放射性物質分析・研究施設第1棟の 実施計画の変更について

2019年11月28日

東京電力ホールディングス株式会社
国立研究開発法人日本原子力研究開発機構

今回第1棟の特定原子力施設に係る実施計画について、液体廃棄物の払出し場所を屋外から屋内に変更する必要が生じたこと、また、設計進捗により機器配置を変更する等必要が生じたことから実施計画の変更を行う。

2-1. 建屋レイアウト概要(1階)

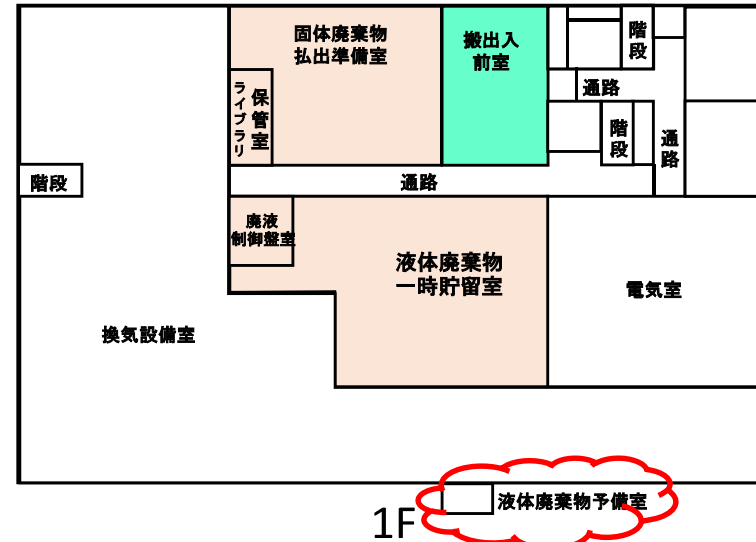
: 部屋名称変更

①液体廃棄物の払出し作業をより安全に行うため、払出し場所(タンクローリーの駐車・吸引場所)を屋外から屋内(搬出入前室)に変更する。これに伴い、主要廃棄物フロー図及び配置図等の部屋名称を変更する。

2-2. 建屋レイアウト概要(2階)

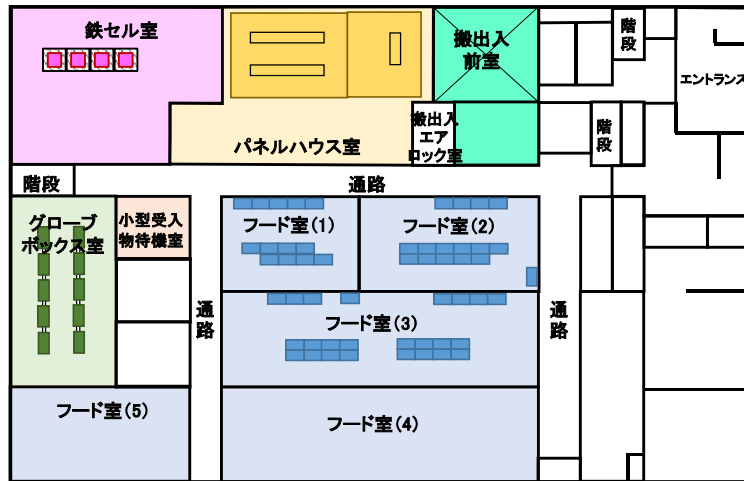
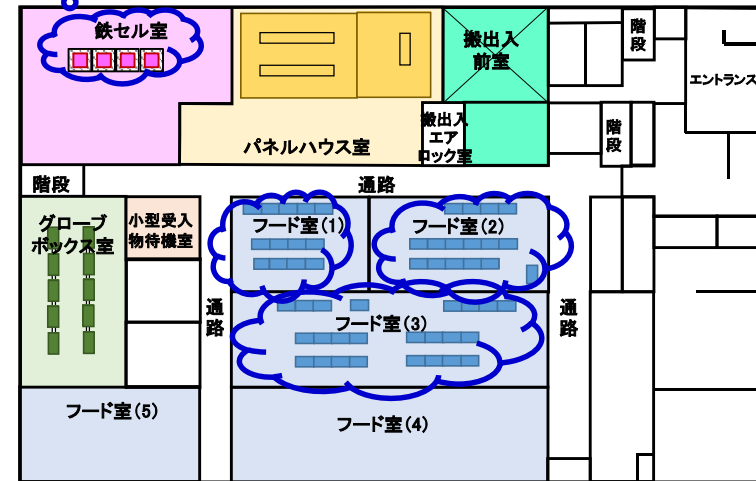
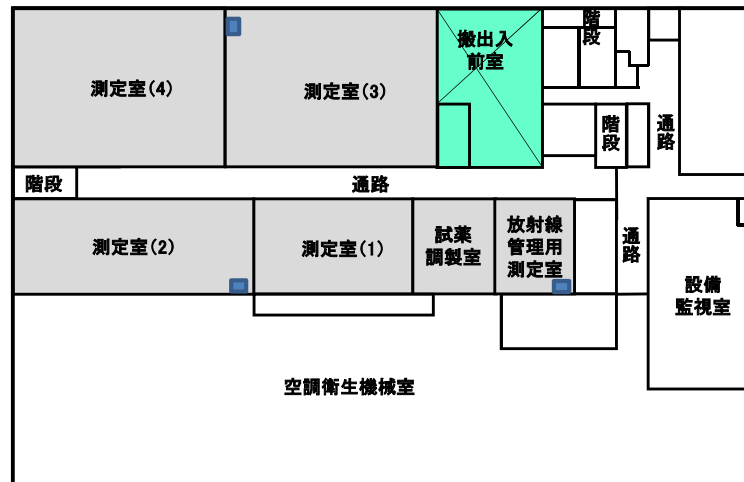
(鉄セルの配置を南側に移動)

: 機器配置変更

④鉄セル及びフードの配置適正化

液体廃棄物の払出し場所の変更

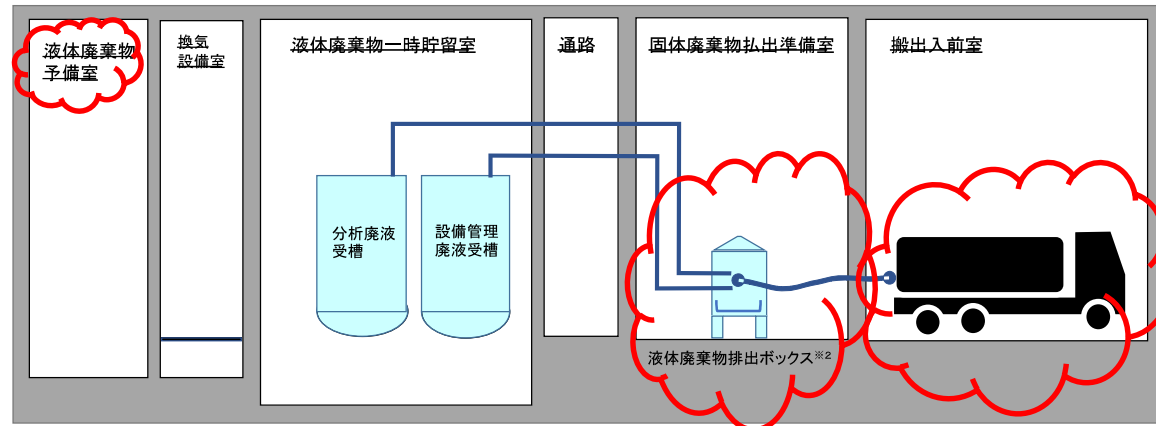
- タンクローリーを屋外に駐車し、液体廃棄物搬出室で液送用のホースを接続

- タンクローリーを搬出入前室に駐車し固体廃棄物払出準備室で液送用ホースを接続

液移送用のホースの接続作業室が「液体廃棄物搬出室」から「固体廃棄物払出準備室」に変更になるが、いずれも建屋内であり、汚染、漏えい防止の考え方に変更はない。更にタンクローリーを屋内に入れることで、払出し作業における環境(建屋外)への放射性物質の漏えいリスクを低減した。

第1棟の機器配置図 1階

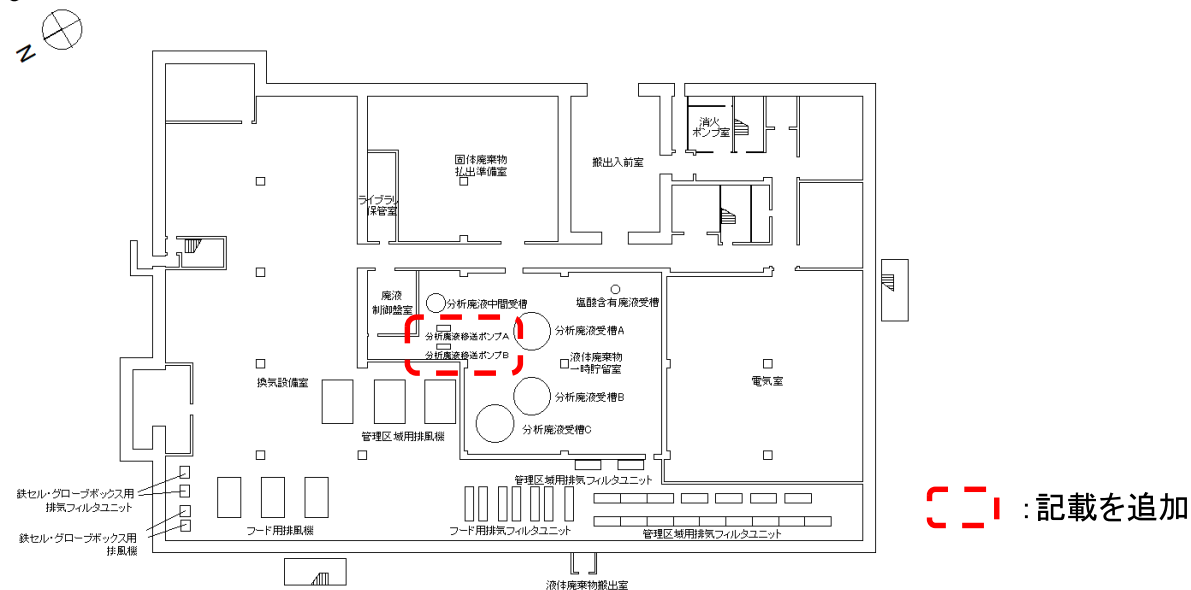
分析廃液移送ポンプは、実施計画の概略系統図には記載していたが、実施計画を申請する際には、当該ポンプの配置が確定しておらず、同ポンプの配置位置は実施計画への必須記載事項ではないとの判断から、機器配置図への記載は見送った。

分析廃液移送ポンプの配置が確定したことを踏まえ他の記載項目に準じて、機器配置図に追記する。

鉄セルの設置概要

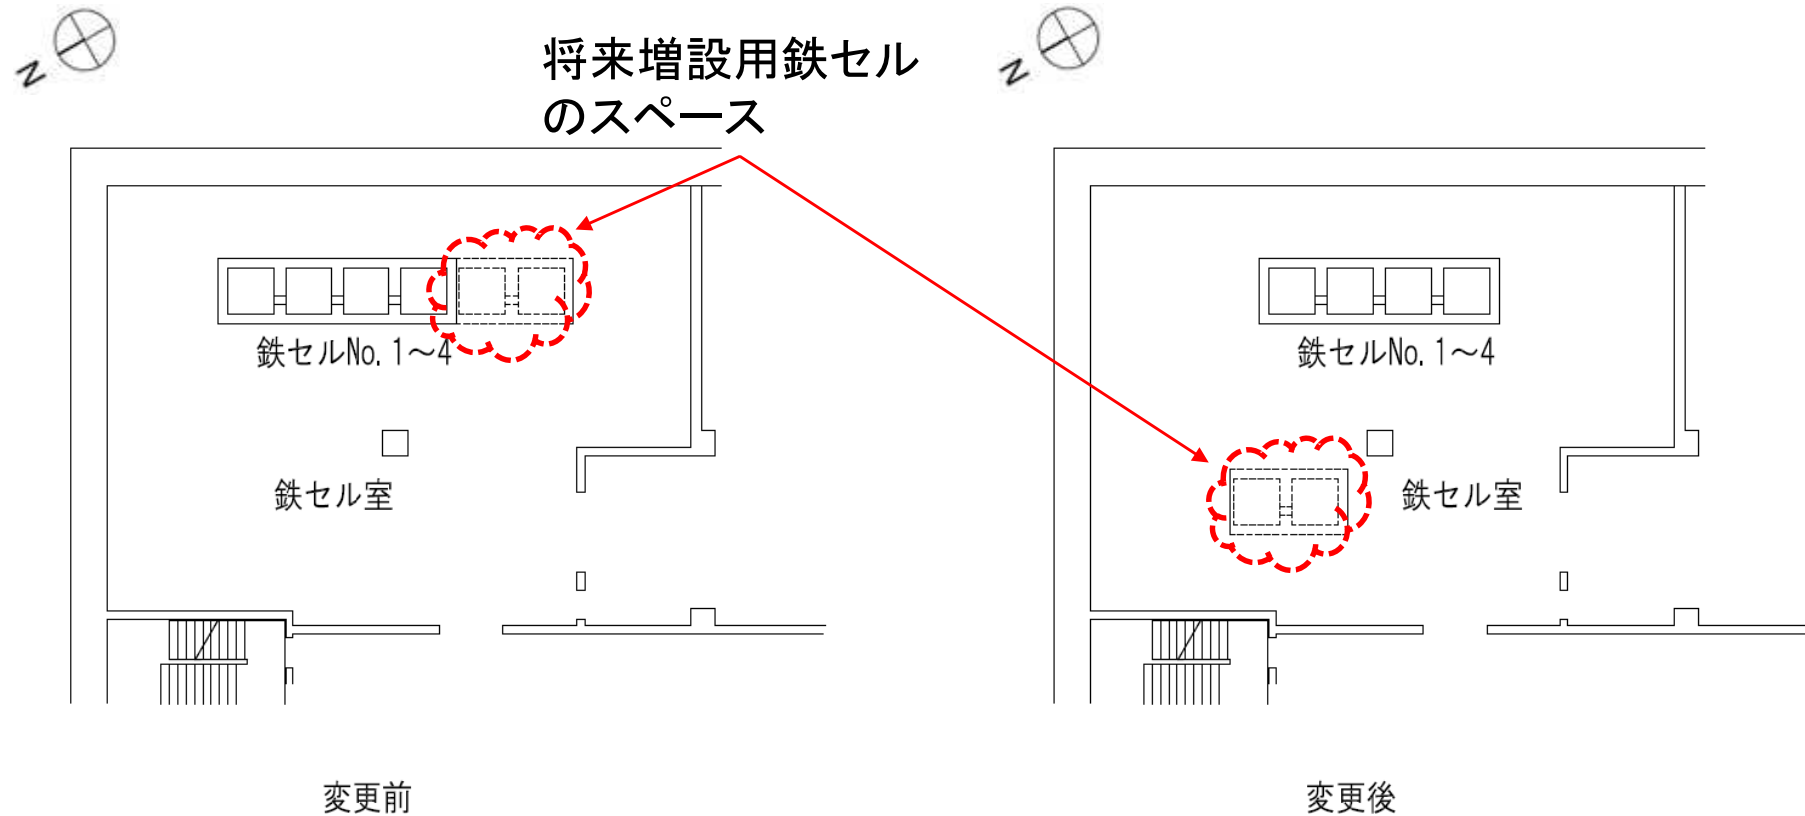
鉄セルについては、将来増設用スペースを西側に変更するとともに、鉄セルの南北両側から輸送容器を接続して試料を搬入することで、作業効率を良くできるよう配置を変更した。

(将来増設する鉄セルのスペースを南側に確保していた)

(将来増設する鉄セルのスペースを西側に確保することとした)

フードの設置概要

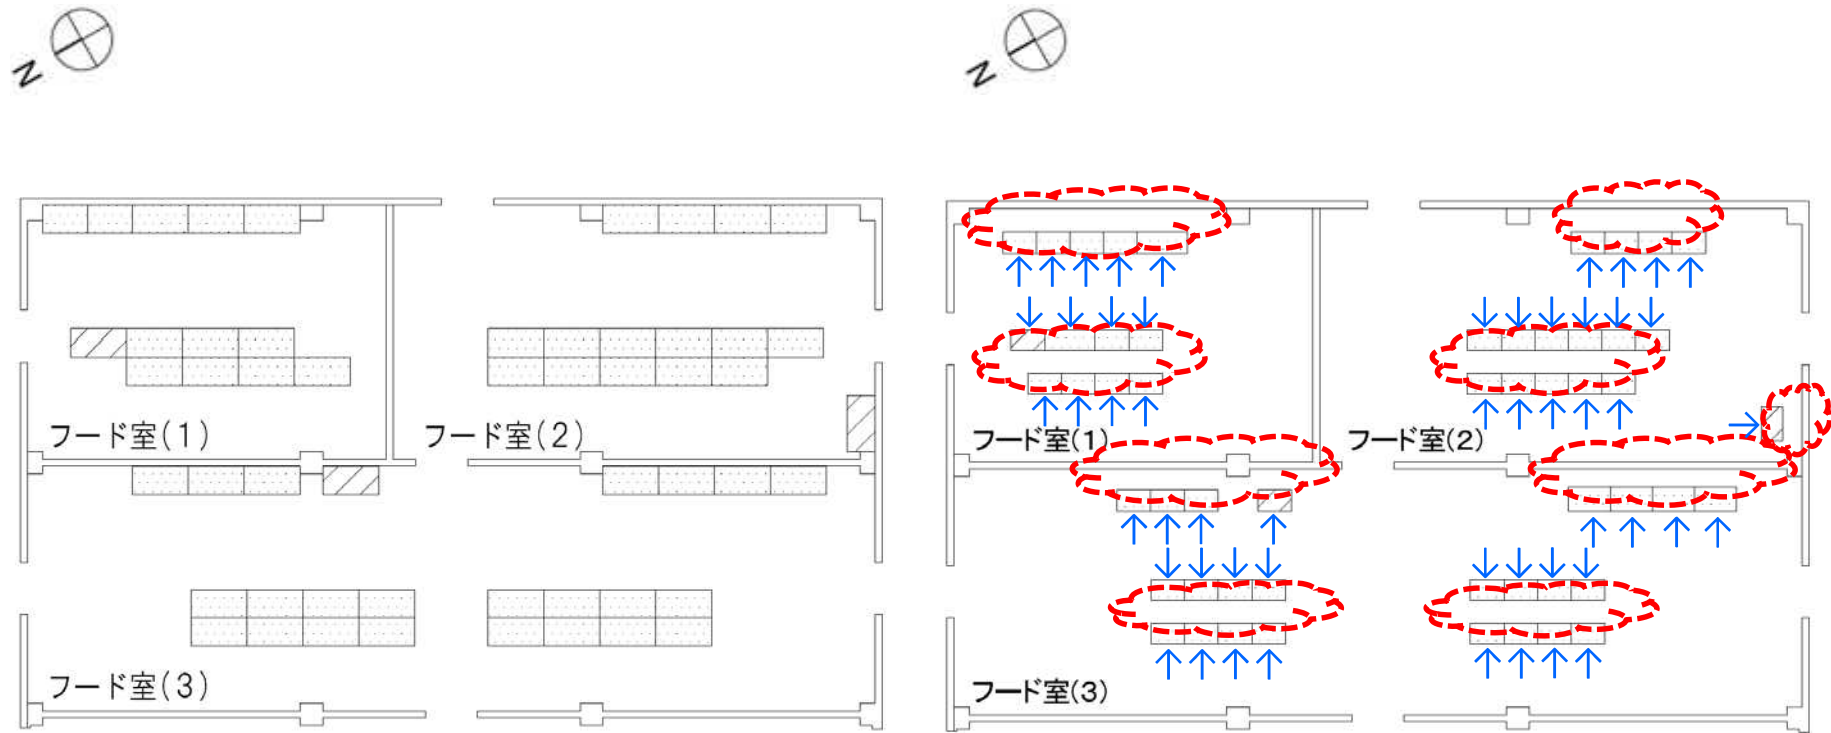
また、フードに関しては、フード背面に配管及び電線管が設置されることから壁面又は背中合わせに設置する際のフード背面にメンテナンススペースを確保することとした。

主要配管系統図

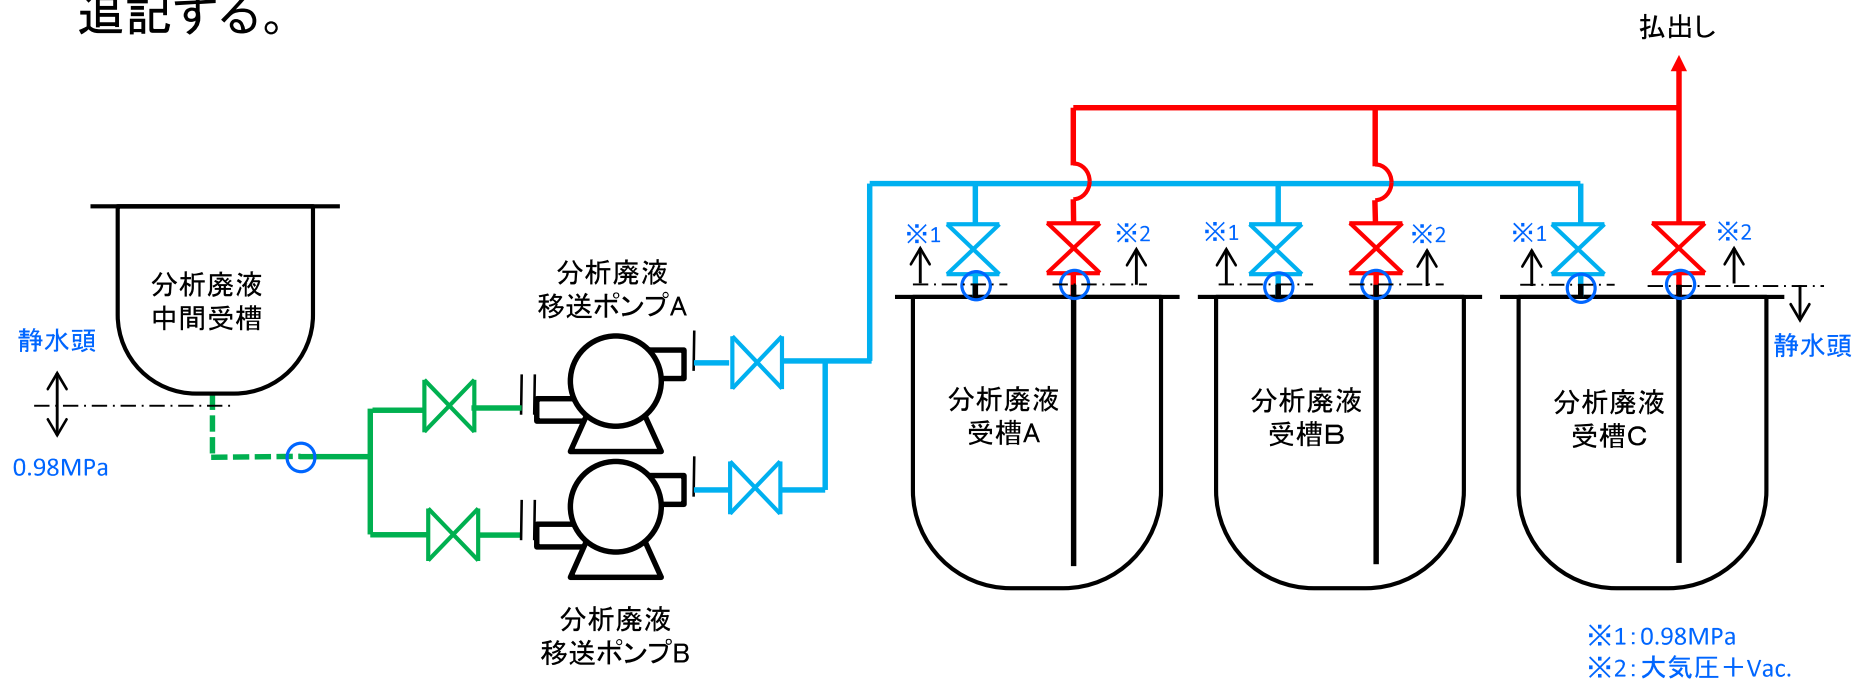
貯槽と配管の取り合い部の耐圧試験を行う場合には、貯槽側に閉止措置を施すことを想定していたが、貯槽の設計詳細化や配管の検査方法の検討を進めていく中で、貯槽側に閉止措置を施すことが困難であることが判った。このため、配管の試験圧力が掛けられない部分について、耐圧代替検査方法(非破壊検査)を追記する。

貯槽と配管の取合い部において耐圧試験を行う場合、貯槽側に閉止措置できず JSMEの規定試験圧力が掛けられない箇所があることから、耐圧代替検査方法を追記する。

堰内に設置する基礎配置(変更後)

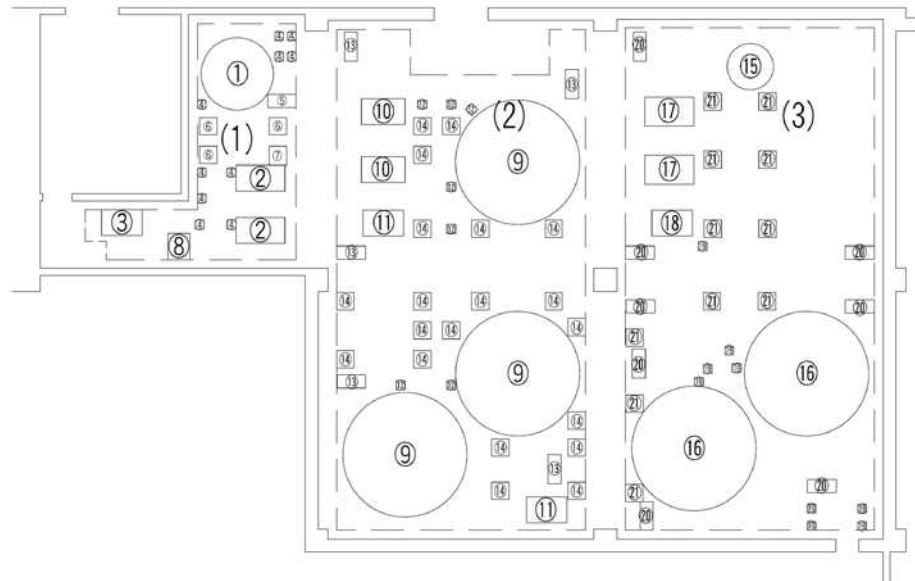
変更後の各堰の基礎配置を下図に、基礎体積を表-3に示す。
なお、表-3の基礎体積には、水没する主要な鋼材の体積を含む。

変更前後の堰の見込み高さ及び必要高さの比較を表-4に示す。基礎体積の増加に伴い、堰(1)と堰(2)の見込み高さ及び必要な堰の高さが変更となる。

堰(2)の見込み高さとはポンプ設置高さの関係(単位:cm)

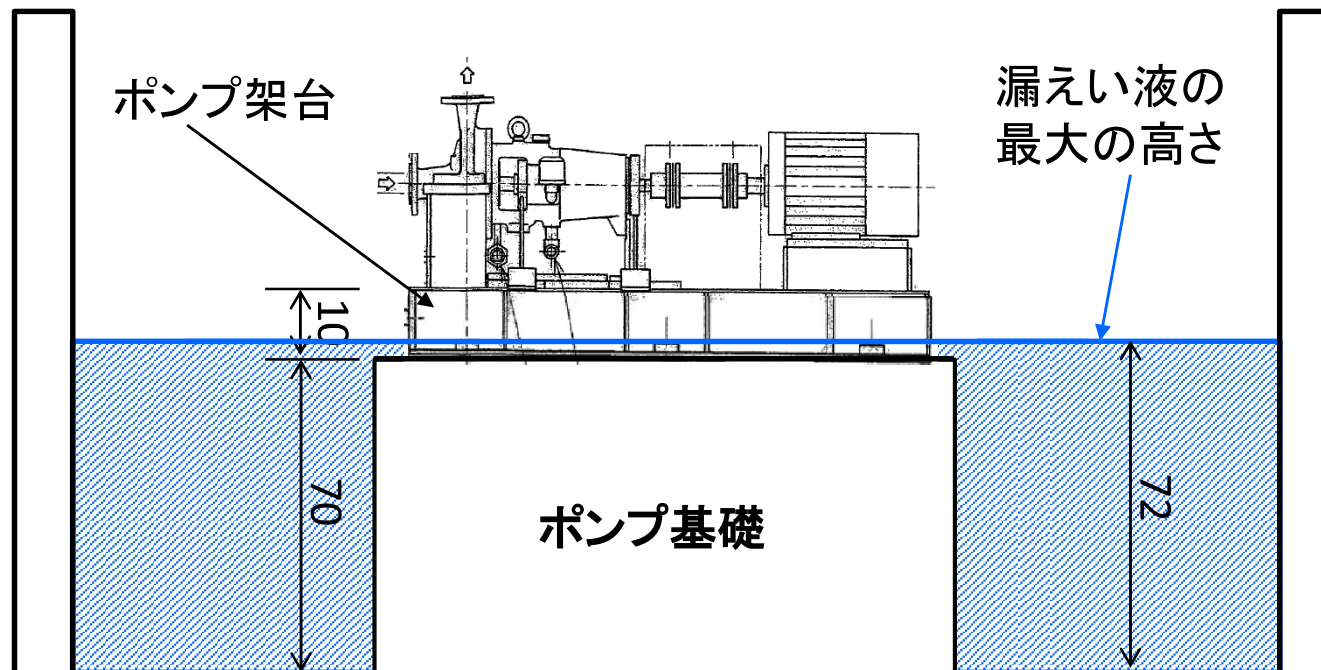
必要な堰の高さ(漏えい液の高さ)の最大は、堰(2)の72cmである。ポンプの基礎高さは何れも70cmあり、その上に10cm~12.5cmのポンプ架台が設置されている。従って、ポンプが水没することはない。
